GGP ITALY/Castelgarden F 72 / F72 Hydro tractor model

Prüfen Sie die Modellbezeichnung: F72 or F72 Hydro, und das Herstellungsjahr, betroffen sind 1999 bis einschliesslich 2003

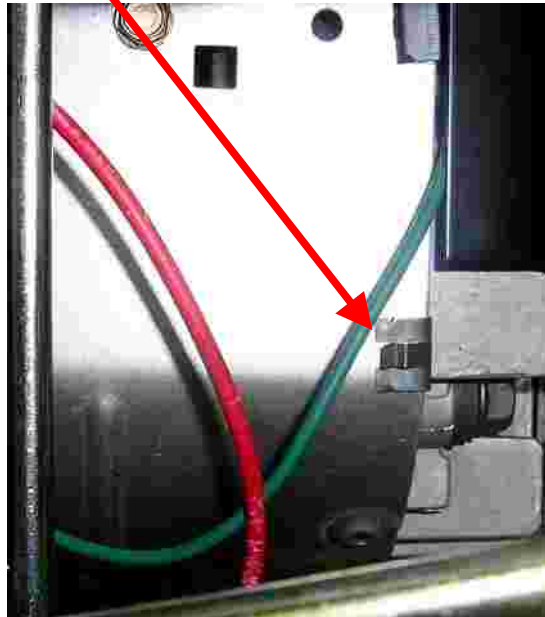
Prüfen Sie das rote Kabel. Wenn die Isolation nicht, teilweise oder ganz beschädigt ist, verfahren Sie wie unten beschrieben. Wenn das Kabel teilweise oder ganz zerschnitten ist, reparieren Sie nicht. Fragen Sie Ihre Tecumseh Service Kontakt Person nach weiteren Details.

Befestigen Sie den Halter Nr.77-126 am Lüftergehäuse an der gezeigten Position

Führen Sie das rote Kabel, welches aus dem Motor kommt durch den Kabelschutz Nr. 29370009 und befestigen beides am Halter wie gezeigt.

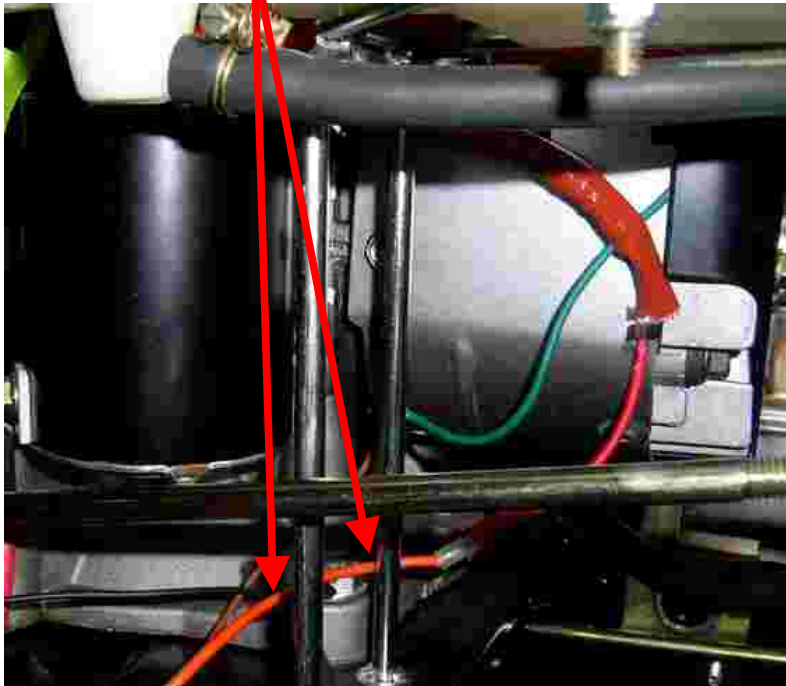
Verbinden Sie das rote Kabel mit dem Orangen und führen dieses wie gezeigt hinter den Tankhalter
